## Høringssvar vedr. krydsombygning Godthåbsvej - Sallingvej - Hillerødgade

## Krydsombygning Godthåbsvej - Sallingvej - Hillerødgade

### Bemærkninger til hørings svar fra Vanløse Lokaludvalg

### Opsummering og bemærkninger til høringssvar fra Movia til projektforslaget

Figur 1 - Dårlig løsning for cyklist

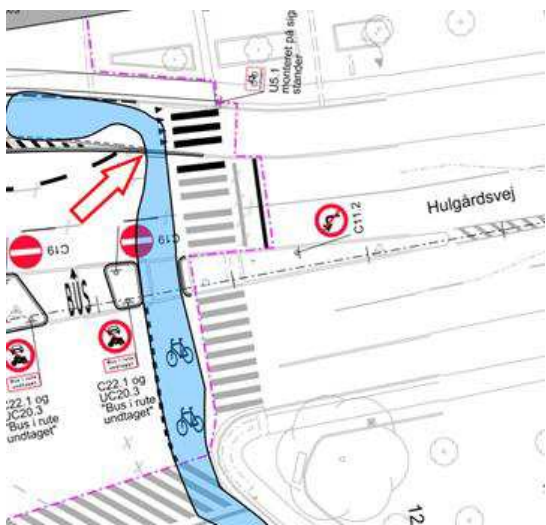
På den nye projektplan er indtegnet en rampe, der fremstår smal og tvinger cyklisten til et brat sving på cykelstien i vestgående retning. På figur 1 er indtegnet med blå farve den plads, der tilsyneladende er afsat for cyklister. Rød pil viser den smalle rampe.

Vil det være muligt at forlænge rampen mod vest og gerne som vist på det forslag vi tidligere har fået tilsendt, jf. figur 2, hvor "cykelruten" fremstår forudsigelig for cyklisterne?

1. På det opdaterede projektforslag er indtegnet en rampe, der fremstår smal og tvinger cyklisten til et brat sving på cykelstien på Hulgårdsvej i vestgående retning. Vil det være muligt at forlænge den smalle rampe for cykelstien og gerne som vist i skitseforslaget i forbindelse med Vejdirektoratets tilsagn, jf. figur 2, hvor "cykelruten" fremstår forudsigelig for cyklisterne?

Den smalle rampe vil blive forlænget i forbindelse med den kommende detailprojektering. Forvaltningen vil også undersøge, hvordan "cykelruten" bedst kan være forudsigelig for cyklister.

Figur 3 - Nyt forslag, - ingen forbedring

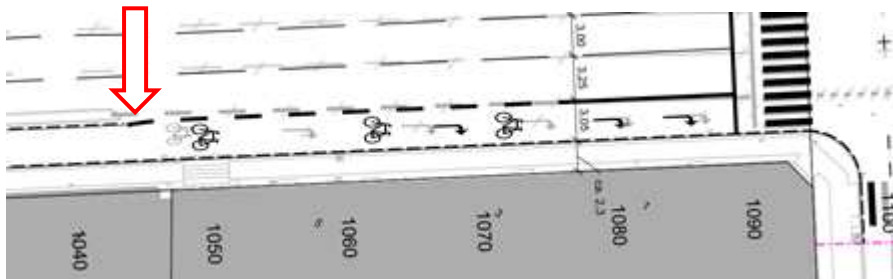
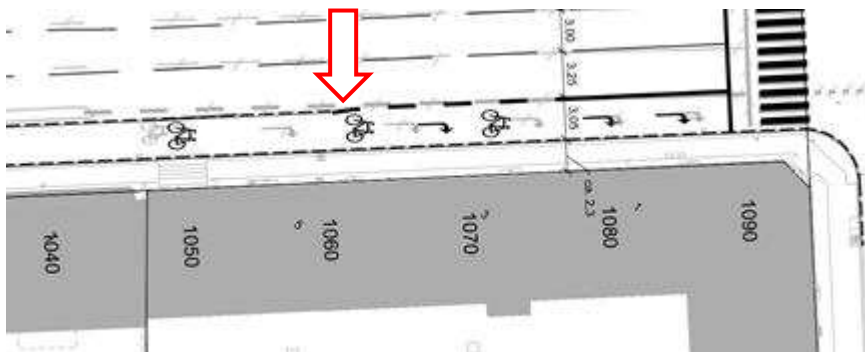
Sallingvej østgående: Det nye forslag er stort set som i dag, jf. figur 3.

At parkeringsbedet er bortfaldet i et nye projekt, er forståeligt nok, men behøver den forlængede cykelsti også at udgå? Se rød pil.

Den forlængede cykelsti er at foretrække, da der herved bliver en kortere strækning, hvor cyklister skal navigere blandt, holdes tilbage af og indtage udstødningssgasser fra biler, der skal til højre.

2. At parkeringsbedet på Sallingvej i østgående retning er bortfaldet i det opdaterede projektforslag, er forståeligt nok, men behøver den forlængede cykelsti også at udgå? Den forlængede

cykelsti er at foretrække, da der herved bliver en kortere strækning, hvor cyklister skal navigere blandt, holdes tilbage af og indtage udstødningsspor fra biler, der skal til højre.

Resultaterne fra trafiksimuleringen viser, at det er nødvendigt at opretholde længden af den eksisterende højresvingsspor for at sikre fremkommeligheden mod øst, fordi højresvingsspor har en større risiko for at blokere biler på ligeudbanen, hvis højresvingsspor er for kort.

Den forlængede cykelsti i den tidligere version af projektforslaget var at skabe en strækning på 35 m mellem parkeringsbedet og fletningspunktet for højresvingsspor og cyklister, med ligeudbanen parallelt med cykelstien, for at sikre trafiksikkerheden i henhold til vejreglerne. Når parkeringsbedet er bortfaldet, er det ikke længere nødvendigt at forlænge cykelstien. I dette tilfælde er det også bedre for trafiksikkerheden, når fletningspunktet for højresvingsspor og cyklister placeres lidt længere væk fra dette trafikerede kryds.
